NOTE TECHNIQUE : **GK212-BORNES-SENSOR**

**SC05/2003**

OBJET : **ATTENTION AU BRANCHEMENT DU COMMUN**

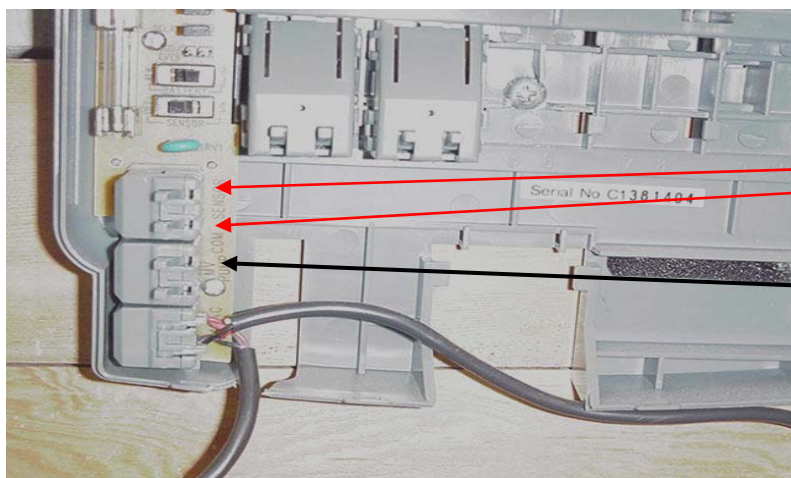
Les bornes "sensor" (pour le pluviomètre rainswitch) sont à la livraison du programmeur recouverte par une étiquette auto-collante;

Si par erreur l'étiquette est enlevée et que le commun est branché dans une des bornes sensor, au lieu de sa borne, le retour de courant sur la carte génère la détérioration de l'affichage....

BORNES SENSOR

COMMUN ELECTROVANNE

SOLUTION PREVUE (pas de date précise annoncée) : Toro livrera les programmeurs avec un pontage dans les 2 bornes "sensor" (comme ci-dessous) et l'interrupteur "sensor" sur OFF pour neutraliser l'effet.
